越畑火山灰に関する5団体の見解（11月4日：6頁版）
10月5日第2回意見交換会、10月29日規制委・規制庁の現地調査を踏まえて

2a～2c層は一連のDNPで、層厚は42cm（26+16）と認め
大飯・高浜原発の審査をやり直し、運転を止めるべき

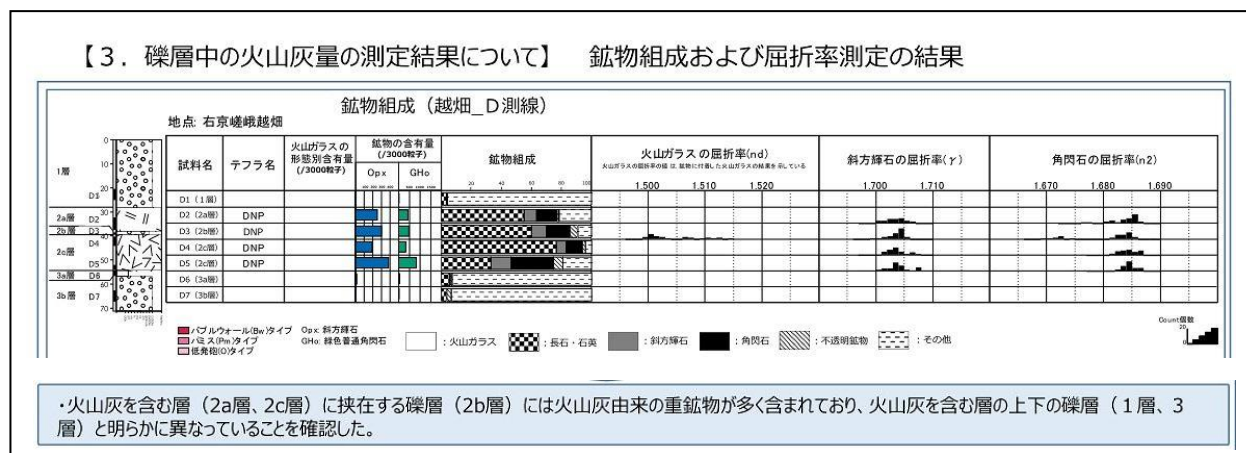
6月29日の第1回意見交換会で、越畑露頭の全体について帯磁率測定を行うように規制委の石渡委員が求め、その結果を今回示した（関電資料33頁）。

関電も、2a層、2b層、2c層は、帯磁率が高いことを認めている。この3つの層につい

て、上下にある「1層、3層と比較して帯磁率が高い傾向であることを確認した」（関電資料35頁）と記している。

ふるい分け試料の一つ 左側が 2mm 以上の礫 9 頁

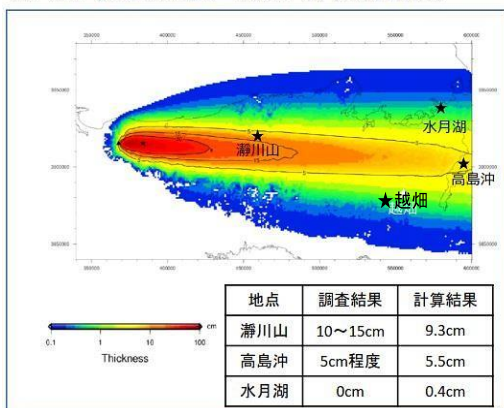
関電が礫の岩質を示しているのは、2 a・2 c 層の 10 個のふるい分け試料ではなく、別に礫をピックアップしたもので、「頁岩、チャート」が含まれていると言っているだけだ。関電の 6 月資料では、ピックアップした礫の写真が複数掲載されているが（6 月 29 日関電資料 21～24 頁。右写真は 21 頁）、薄片観察結果を示しているのは 2 a 層と 2 c 層の礫はそれぞれ 1 つしかない（2 a 層試料「KHB-2a」6 月 29 日関電資料 31～33 頁、2 c 層試料「KHA-2c-2」同 37～39 頁）。さらに今回、火山灰層の礫の混入量を調べるために 2 b 層でも試料を採取しているが（KH-17 と KH-18）、これについても礫の岩質は示していない。（下記図は関電資料 10 月 5 日より）

- ① 関電側に座り発言する電力中央研究所の佐々木氏は、関電資料 10 頁の図を示して「ふるい分けした粒子（礫）」について「チャートとか頁岩といった堆積岩系のものが入っている」と説明する。しかし、10 頁の図は「ふるい分けした礫」ではなく、火山灰層から別にピックアップした礫だ（10 頁図は上の右側と同じ写真）。このように 2mm 超の礫の岩質を直接示すのではなく、都合の良いデータに基づいて結論を導いているのは我田引水的と言わざるを得ない。

○ケース 3 (噴出量: 5 km³、風向: 93°, 風速: 12m)

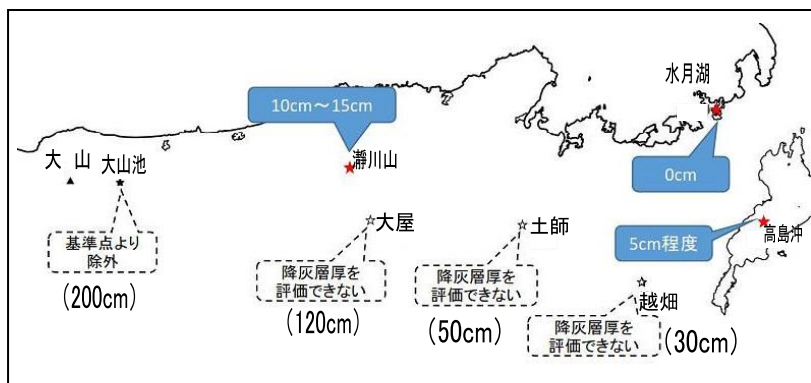
関電は、DNP の噴出量規模を検討するために、降灰シミュレーションを実施した。その結果、計算条件 (3 地点の層厚) を満たす噴出量は 4 km³ と 5 km³、このとき越畑の「最大層厚は 1 cm 程度」としている (関電資料 57 頁。左図は 5 km³ の場合。「★越畑」は白地で見えにくいため黒字で挿入)。

関電は既存の評価で噴出量 5 km³ を前提にして原発での層厚 10 cm としている。噴出量を多くても 5 km³ とした今回の再評価は、既存の評価を変えずに済ませるための方策にすぎない。

越畑地点で約 30cm の DNP が確認されているながら、「1 cm」とは一体どういうことか。関電の手法は次のとおりだ。
